# 新竹縣政府工程查核代表照片表

工程名稱：新竹縣(竹北市)道路優質化及環境提升計畫

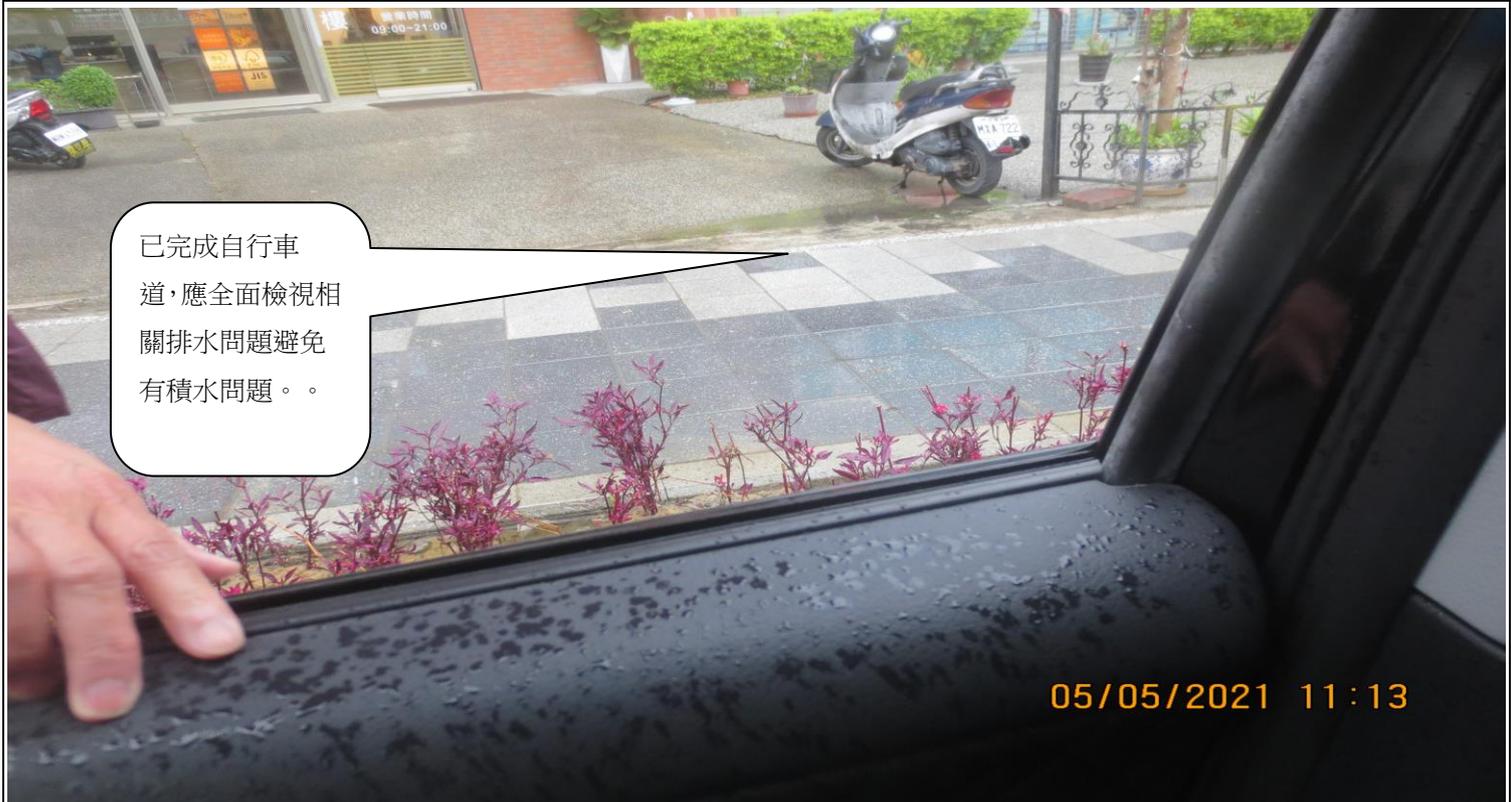
每一交叉路口行穿線斜坡處，均有積水問題，應請設計監造單位即規畫設計，增設進水格柵於最低點處，並設排水連管至既有排水溝，以利行人安全。
